**RELATÓRIO DE
VALIDAÇÃO**
MABANAFT CARBON B. V.

**VALIDAÇÃO DA
PROGRAMA DE ATIVIDADES
NO ÂMBITO DO MDL
TUCANO PARA A PROMOÇÃO
DE PEQUENAS CENTRAIS
ELÉTRICAS NO BRASIL**

RELATÓRIO NO. BRASIL-VAL./ BR.1099494
REVISÃO NO. 02

Figura 1 – Exemplos de turbinas Pelton, Kaplan e Francis, respectivamente

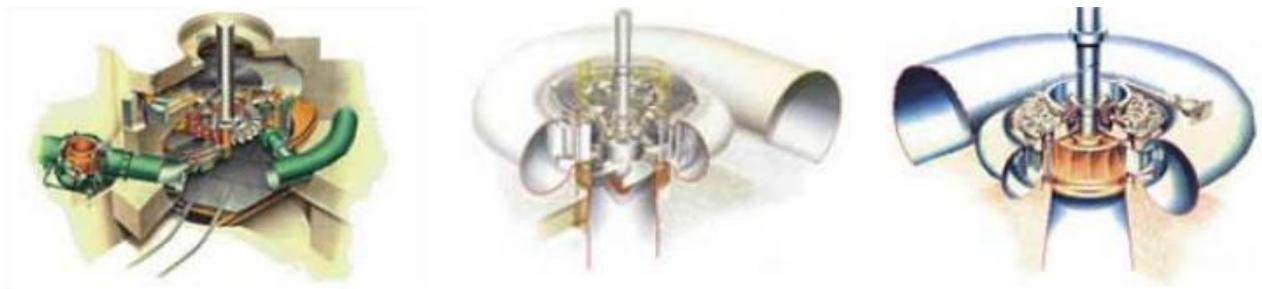
SAC 07: Conforme apresentado no MDL-PoA-DD, versão 1 (seção A.4.1.2.), o MDL-CPA-DD - Jambo, versão 1 e o MDL-CPA-DD - genérico, versão 1, devem apresentar na nota de rodapé a fonte relacionada à figura 1.	MVV 56	As referências detalhadas da figura 1 foram incluídas na CPA Jambo como nota de rodapé, de acordo com o PoA. No entanto, a fonte detalhada das informações não foi incluída na CPA genérica, pois será completada durante a validação da CPA. Além disso, a CPA genérica também indica que o nome e a data da fonte devem ser incluídos.	Primeira resposta (14/02/2012) O MDL-CPA-DD - Jambo, versão 2, e o MDL-CPA-DD - genérico, versão 2, foram alterados. A SAC 07 está encerrada.
SAC 08: O MDL-CPA-DD – Jambo, versão 1, seção A.4.3, está em branco.	MVV 56	De acordo com o entendimento dos PPs, a seção A.4.3 não precisa ser preenchida, pois as seções que	Primeira resposta (14/02/2012) A EOD concorda com a
